118 0 0 - DIREZIONE URBANISTICA  
**Proposta di Deliberazione N. 2023-DL-31 del 31/01/2023**

MODIFICA AL PUC PER IL RECEPIMENTO DELL'OPERA DI CUI "D.P.R. N. 383/94 INTESA STATO-REGIONE AI SENSI DELL'ART. 81 D.P.R. 616/77. COMUNE DI GENOVA. AUTOSTRADA A10 TRATTA GENOVA-SAVONA. VIADOTTO CORNIGLIANO-AUTOSTRADA RAMPE 2-8."

**DETERMINAZIONE DIRIGENZIALE N. 2022-118.0.0.-8**

**Oggetto: D.P.R. n. 383/94 Intesa Stato-Regione ai sensi dell'art. 81 D.P.R. 616/77. Autostrada A10 Tratta Genova-Savona. Viadotto Cornigliano-Autostrada Rampe 2-8. Conferenza dei servizi ai sensi dell'art. 14 bis della legge 241/90 e ss.mm. e ii. Ente proponente: Autostrade per l'Italia S.p.A.**

Figura 1 dettaglio rampe stato attuale

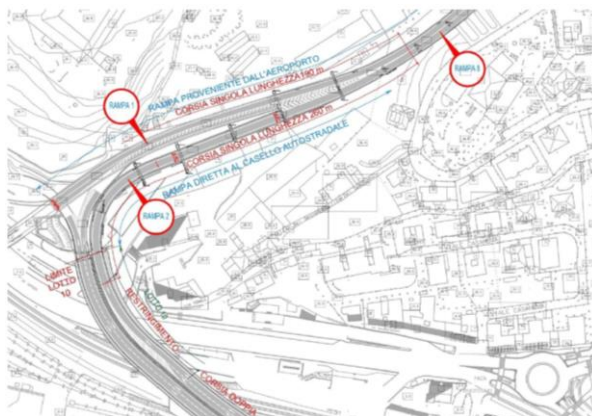
L'intervento è reso necessario da fenomeni di congestionamento veicolare dovuti ad un restringimento di carreggiata del collegamento verso l'autostrada, per un tratto di circa 330 ml, in corrispondenza dell'attuale snodo, con il passaggio da due a una corsia. Allo stato il collegamento è costituito da tre rampe: rampa 1, proveniente dall'aeroporto, rampa 2, proveniente dalla strada a mare G. Rossa; rampa 8, diretta verso il casello autostradale.

L'intervento proposto consiste nel potenziamento della capacità di traffico della rampa 2 di ingresso al casello autostradale, che si diparte con tracciato curvilineo, dall'infrastruttura recentemente realizzata, denominata Lotto10 della Strada di Scorrimento a Mare (SSM), attualmente ad una corsia di marcia, mediante ampliamento della sezione stradale per ottenere 2 corsie di marcia.

Figura 3 – interventi previsti

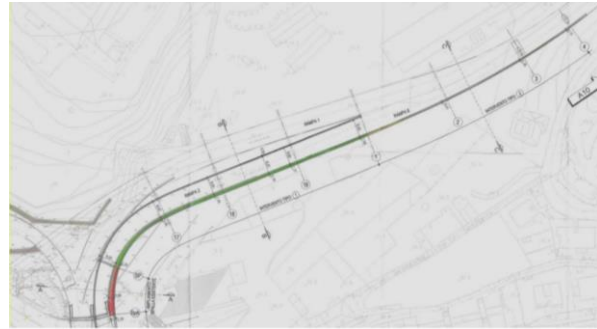
Il completamento dell'intervento prevede l'adeguamento di circa 100 m di margine della rampa immediatamente adiacente a sud (Lotto 10 sullo scavalco). L'adeguamento consiste nell'allargamento sul lato destro dell'attuale carreggiata stradale per riconfigurarla con due corsie parallele. Le opere determinano un ampliamento limitato ad uno sviluppo longitudinale di circa 260 m, con larghezza variabile dal punto maggiore (in corrispondenza della spalla) pari a circa 2,5 m, che si rastrema sino ad annullarsi nel punto in cui il viadotto rampa 2 si congiunge con quello proveniente dall'aeroporto (rampa 1). Dal punto di vista strutturale il progetto classifica l'intervento come "adeguamento" e in parte come "intervento locale".

Stralcio P.U.C. vigente - Assetto Urbanistico

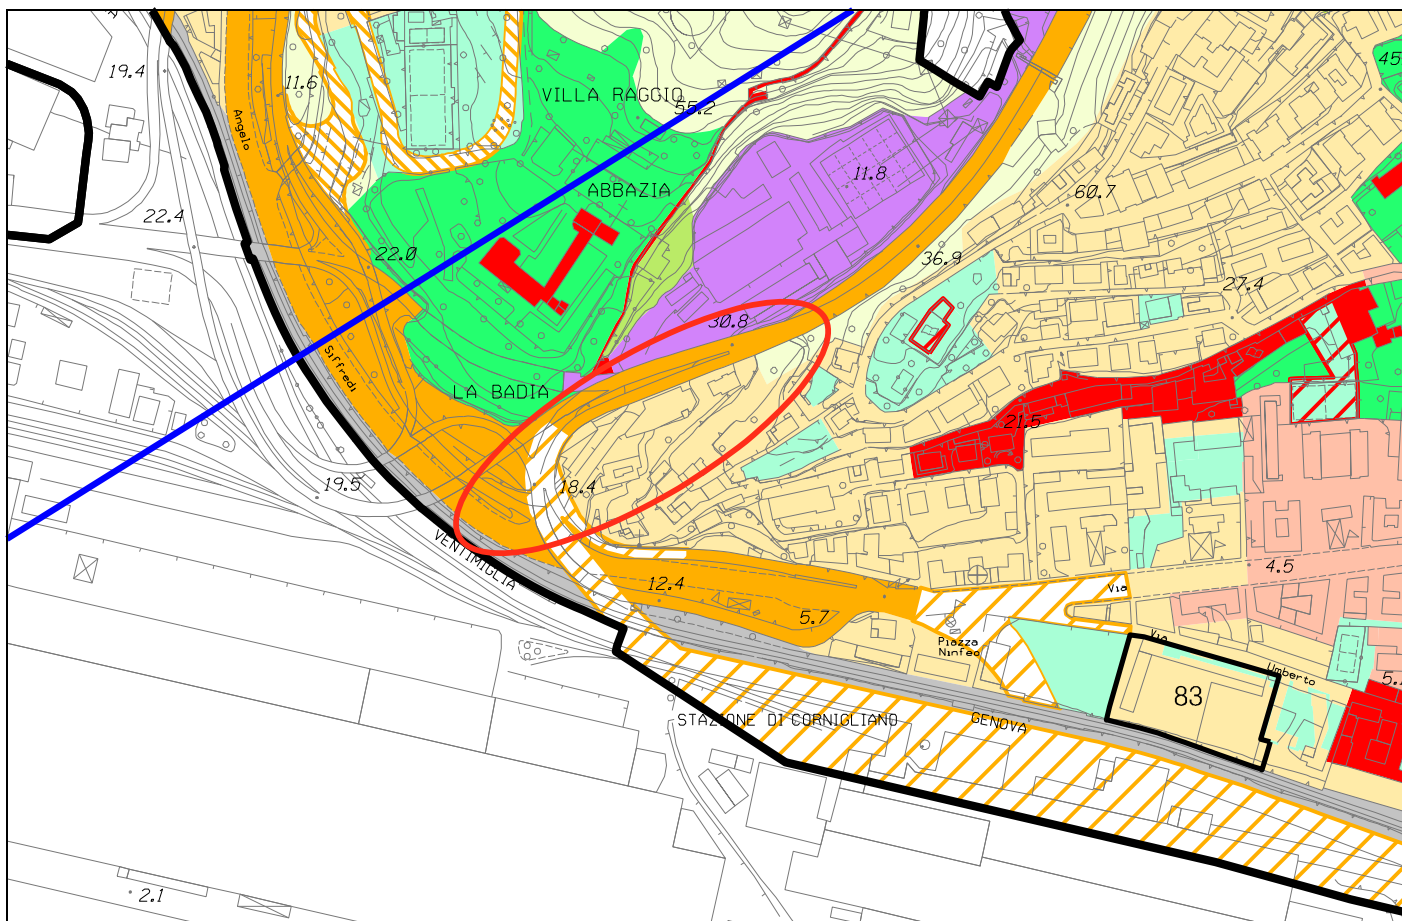
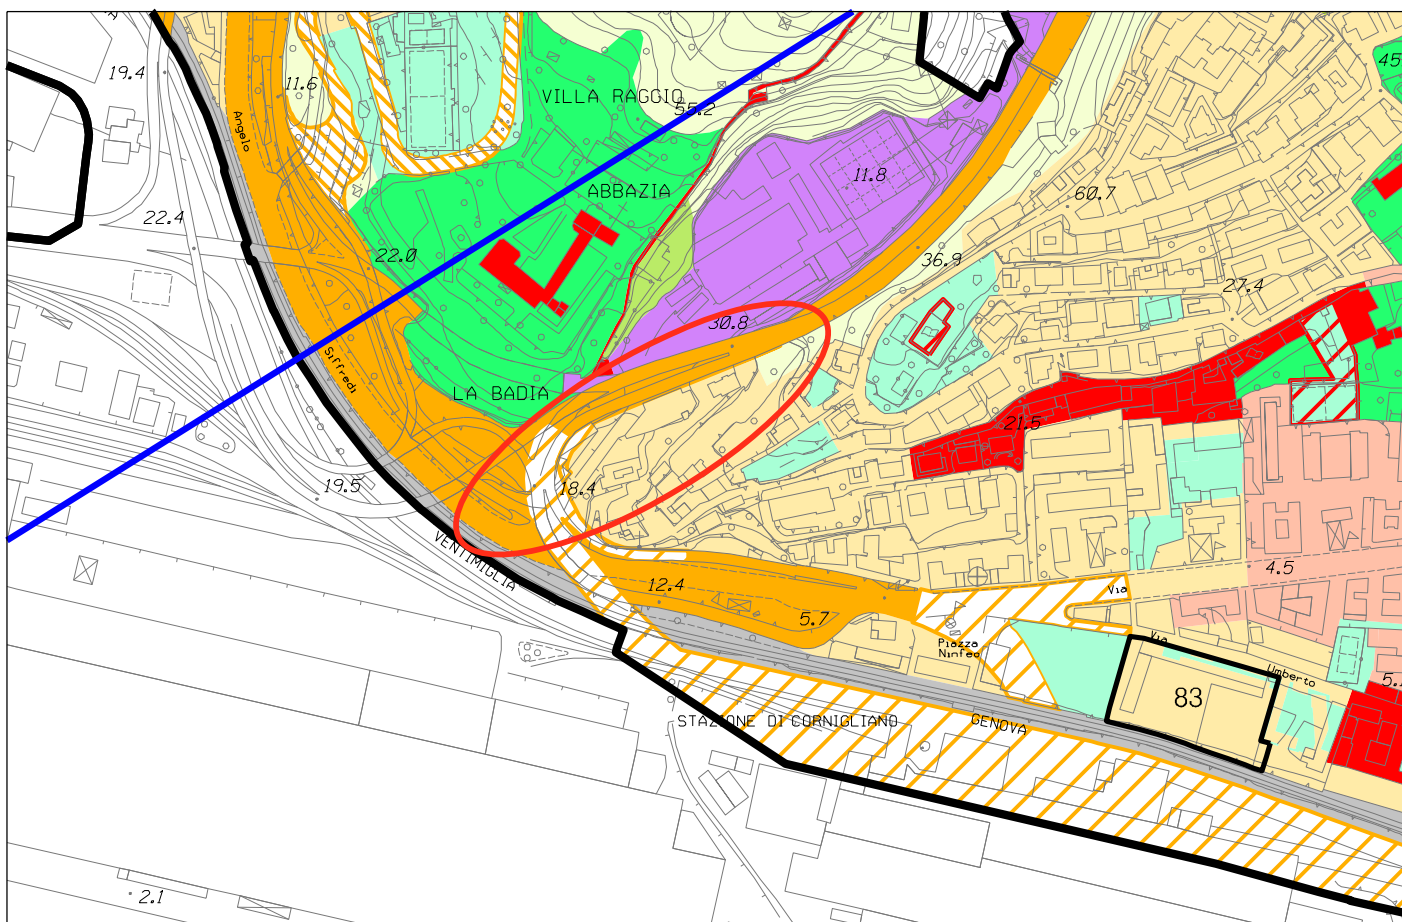
Attesa la necessità di apportare modifica alla tavola 36 dell'Assetto Urbanistico del P.U.C., al solo fine di individuare compiutamente le aree da assoggettare alle procedure previste dal D.P.R. 327/2001, per l'acquisizione in proprietà, ovvero per la costituzione delle suddette servitù;

Ritenuto, pertanto, di individuare tali aree come Viabilità Principale di Previsione, di cui alla disciplina urbanistica delle Infrastrutture, SIS-I, come rappresentato negli stralci cartografici allegati;

Stralcio P.U.C. modificato - Assetto Urbanistico
